# BOLLETTINO - BULLETIN

| RICAMBI • SPARE PARTS | ● | NR • NO | 125 |

**MODELS: 8465 Ergo - 8535 Ergo Backpack brushcutters**
**SUBJECT: Starter assy**
**DESCRIPTION:** Changed the shape for the pawls and relative springs.
**INTERCHANGEABILITY:** Yes, with the exception of the spring that requires the use of the kit p/n 61250319R
**PARTS AVAILABILITY:** Premodified parts will be supplied until end of the stock.
**CUT-IN DATE:** (8465 Ergo) serial n° 2643150001 ; (8535 Ergo) serial n° 2662438100

**PREMODIFICA - OLD ASSY**

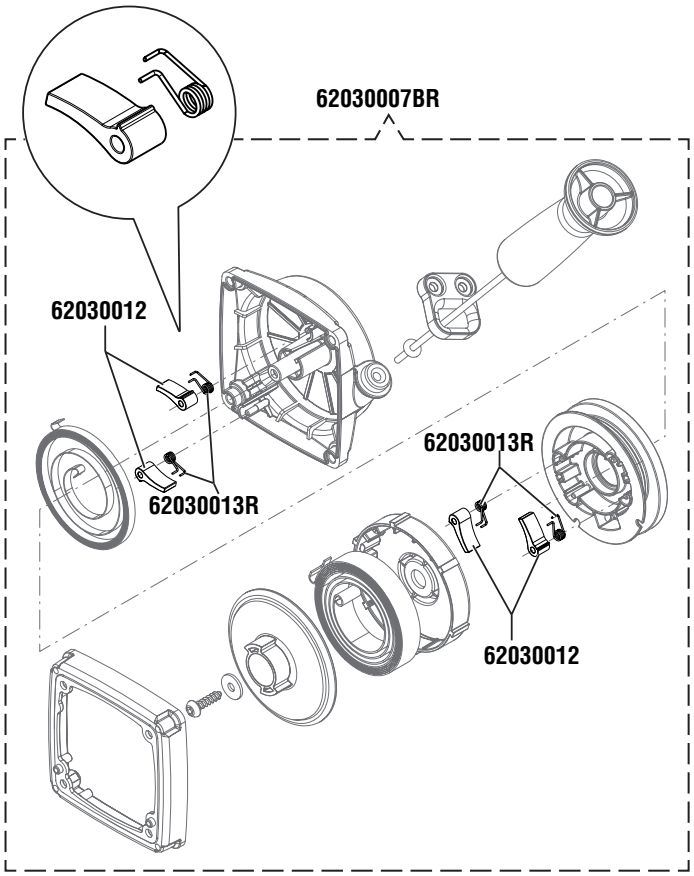
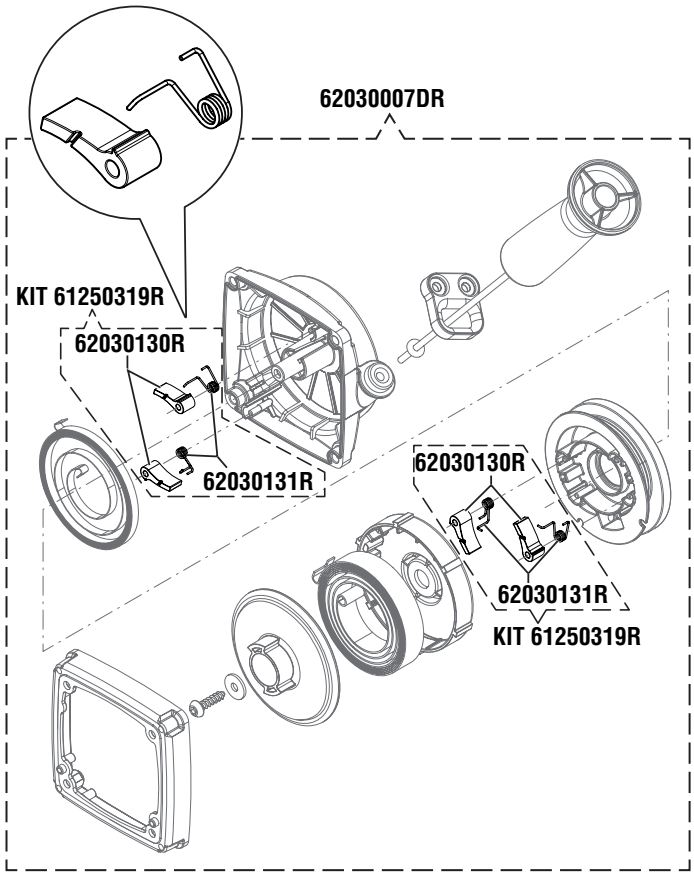
**MODELS: 8465 Ergo - 8535 Ergo Backpack brushcutters**
**SUBJECT: Starter assy**
**DESCRIPTION:** Changed the shape for the pawls and relative springs.
**INTERCHANGEABILITY:** Yes, with the exception of the spring that requires the use of the kit p/n 61250319R
**PARTS AVAILABILITY:** Premodified parts will be supplied until end of the stock.
**CUT-IN DATE:** (8465 Ergo) serial n° 2643150001 ; (8535 Ergo) serial n° 2662438100

**PREMODIFICA - OLD ASSY**

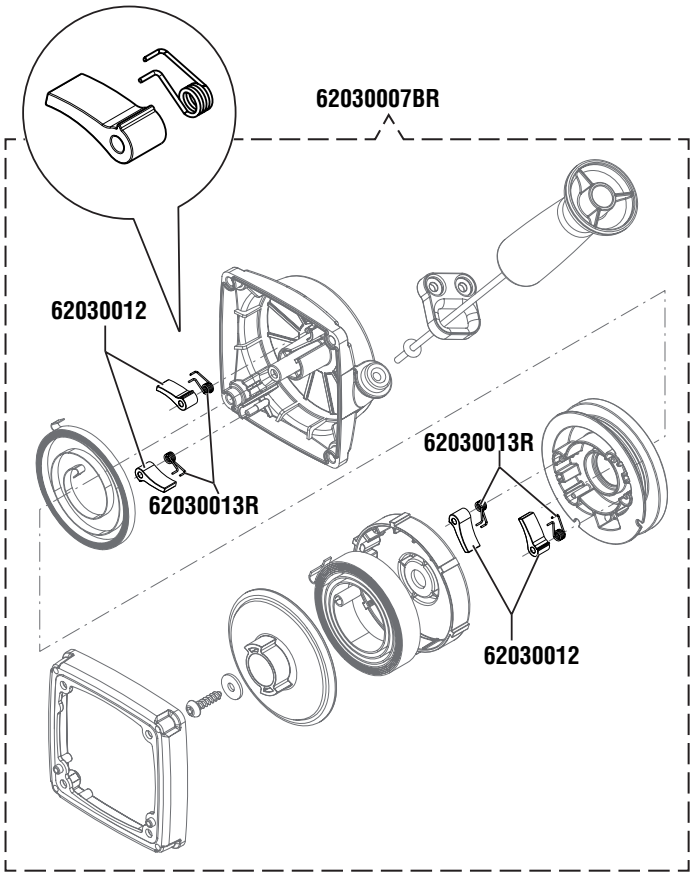
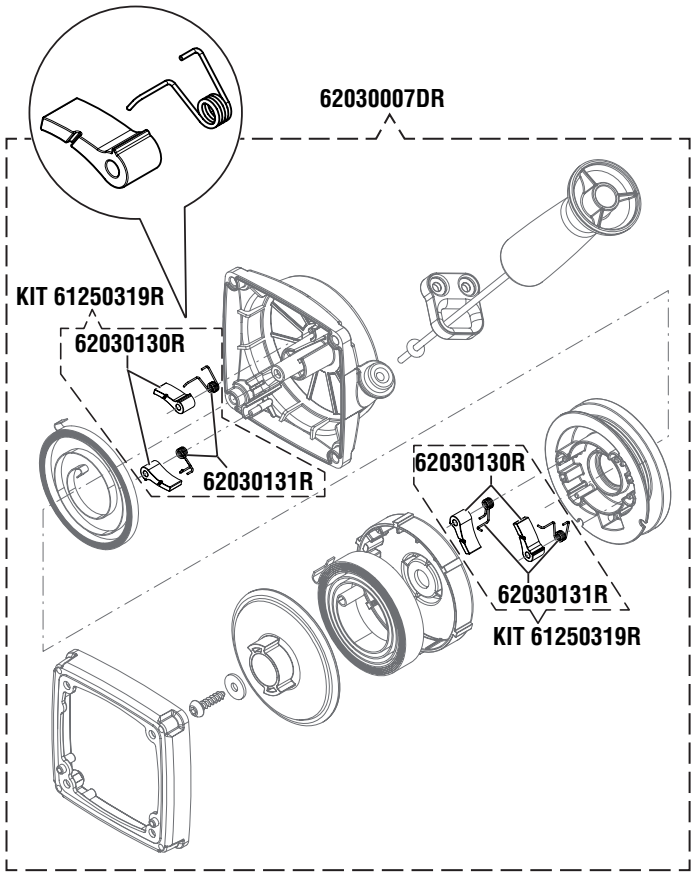
**DESCRIPTION:** Changed the shape for the pawls and relative springs.

**INTERCHANGEABILITY:** Yes, with the exception of the spring that requires the use of the kit p/n 61250319R

**PREMODIFICA - OLD ASSY**

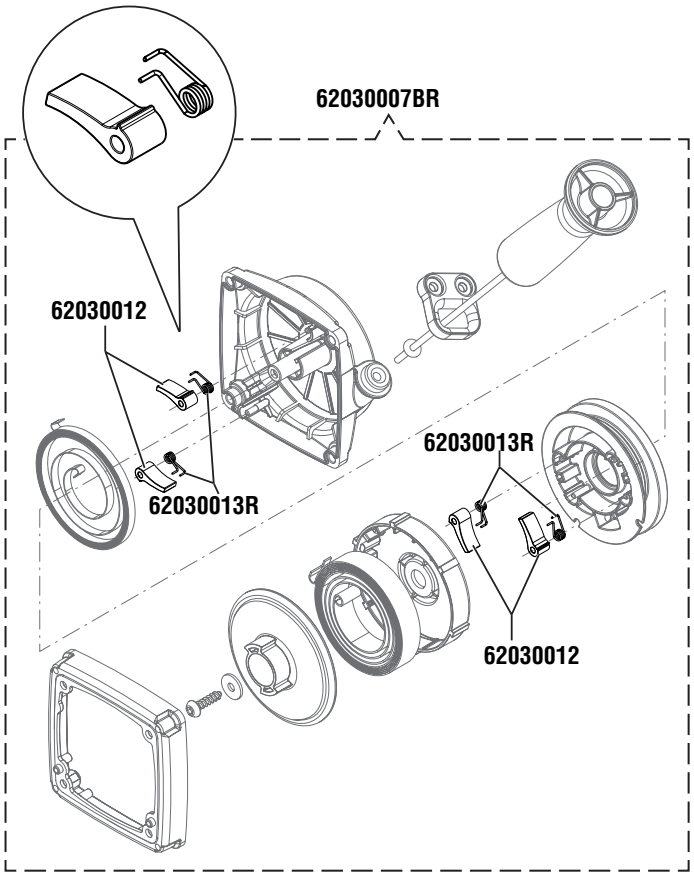
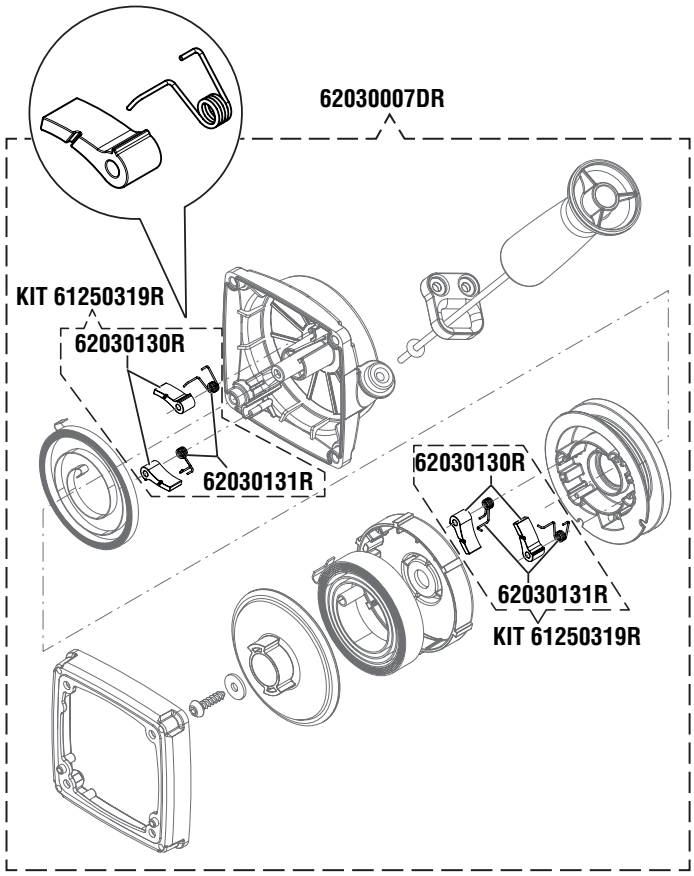
**MODELS: 8465 Ergo - 8535 Ergo Backpack brushcutters**
**SUBJECT: Starter assy**
**DESCRIPTION:** Changed the shape for the pawls and relative springs.
**INTERCHANGEABILITY:** Yes, with the exception of the spring that requires the use of the kit p/n 61250319R
**PARTS AVAILABILITY:** Premodified parts will be supplied until end of the stock.
**CUT-IN DATE:** (8465 Ergo) serial n° 2643150001 ; (8535 Ergo) serial n° 2662438100

**PREMODIFICA - OLD ASSY**

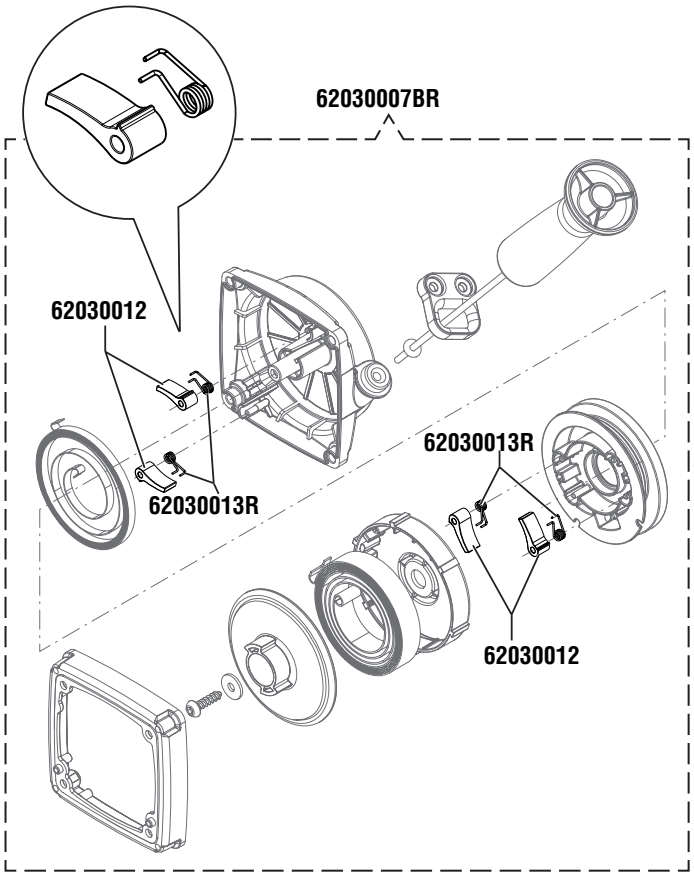
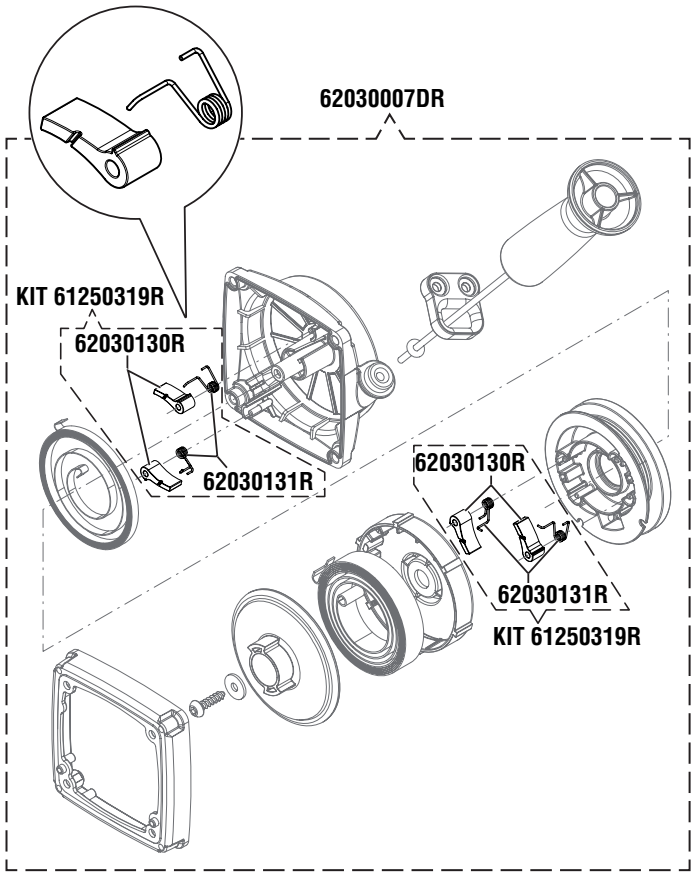
**DESCRIPTION:** Changed the shape for the pawls and relative springs.

**INTERCHANGEABILITY:** Yes, with the exception of the spring that requires the use of the kit p/n 61250319R

**PREMODIFICA - OLD ASSY**

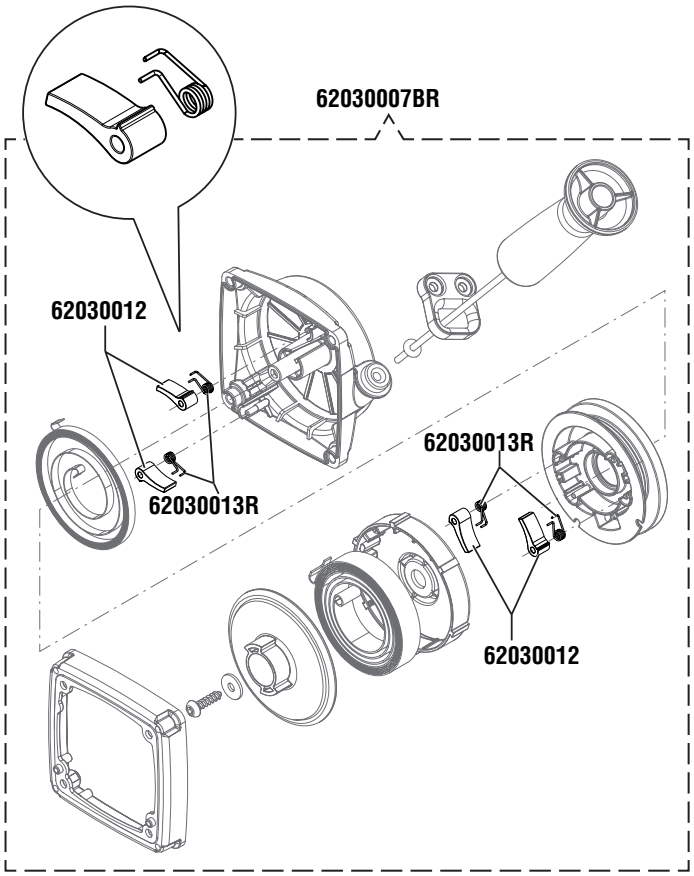
**MODELS: 8465 Ergo - 8535 Ergo Backpack brushcutters**
**SUBJECT: Starter assy**
**DESCRIPTION:** Changed the shape for the pawls and relative springs.
**INTERCHANGEABILITY:** Yes, with the exception of the spring that requires the use of the kit p/n 61250319R
**PARTS AVAILABILITY:** Premodified parts will be supplied until end of the stock.
**CUT-IN DATE:** (8465 Ergo) serial n° 2643150001 ; (8535 Ergo) serial n° 2662438100
